Pro	Komise Rady HMP pro cyklistickou dopravu (KCD)		
Přítomni	Stanislav Kozubek – předseda komise, Ing. arch. Tomáš Cach, Ing. Vratislav Filler, Ph.D., David Horatius, Martin Kontra, Ing. Filip Kolerus, Ing. Daniel Mourek, Ing. Pavel Polák, RNDr. Miroslav Prokeš, Tomáš Prousek, Ing. Květoslav Syrový, Ing. Michal Švadlenka, MgA. Petr Vilgus, Ph.D., Jan Zalabák, Mgr. Sylva Švihelová – tajemnice		
Hosté	Bc. Marek Bělor, Mgr. Radek Čermák, Stanislav Pfeifer, Mgr. Jaroslav Mach, Ing. arch. Šimon Jiráček		
Omluveni	JUDr. Monika Hášová, Filip Ježek		
Zpracovala	Sylva Švihelová	Počet stran 6	Datum 5. 6. 2018 17:00 – 19:30

3) Cyklomagistrály a drážní stezky, navrhované do systému veřejně prospěšných staveb

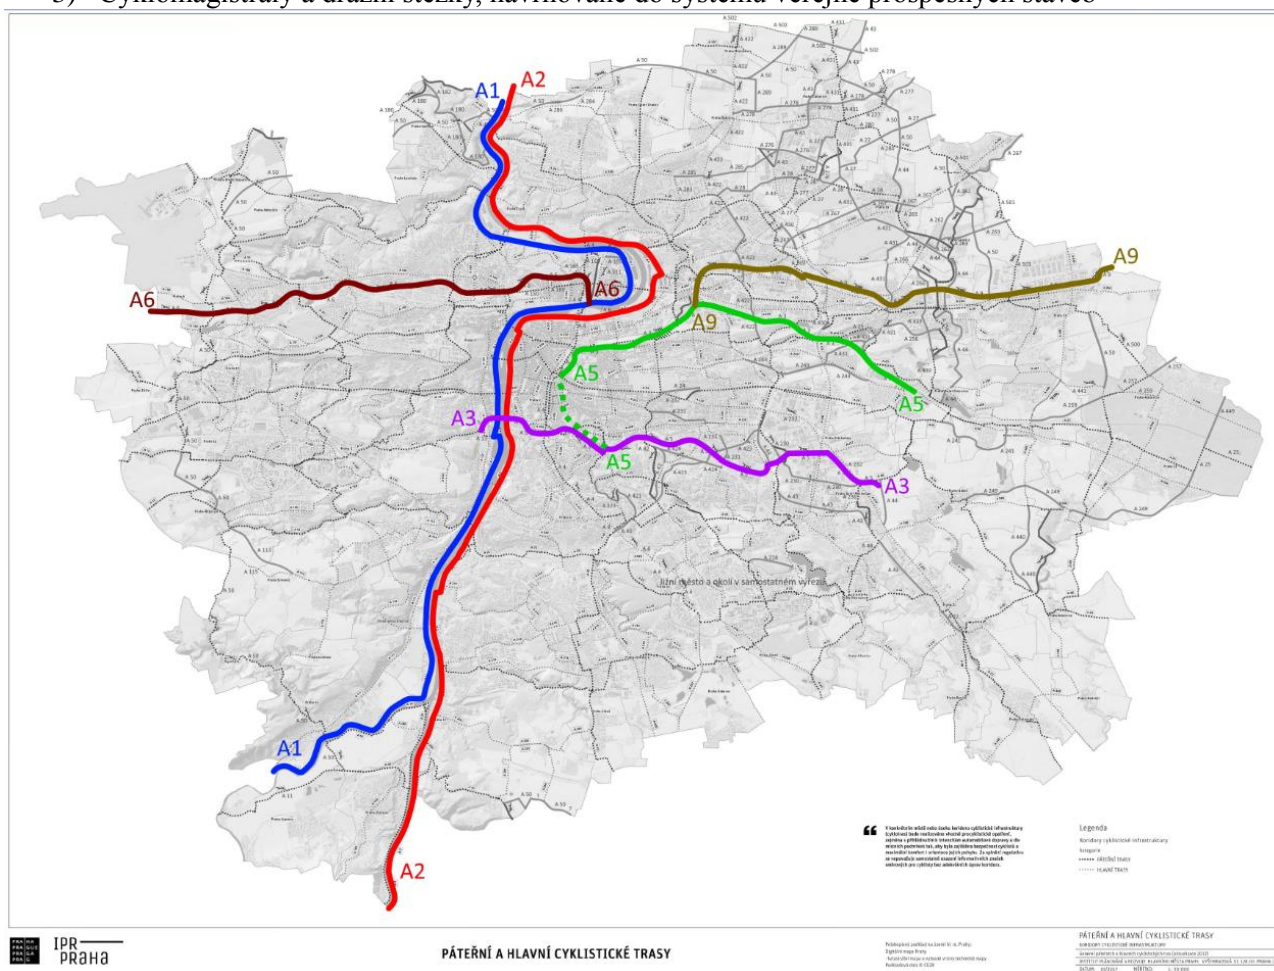
KCD žádá pracovní skupinu k cyklogenerelu, RFD MHMP a IPR Praha o součinnost a spolupráci při zpracování seznamu liniových staveb pro bezmotorovou dopravu, jež je třeba zahrnout do metropolitního plánu hl. m. Prahy jako veřejně prospěšné stavby, přičemž konstatuje, že za klíčové považuje zahrnutí nadřazené cyklistické sítě, tzv. cyklomagistrál a drážních stezek (viz příloha č. 3 zápisu), jakož i dalších důležitých bodových propojení, např. lávek, mostů, tunelů apod.
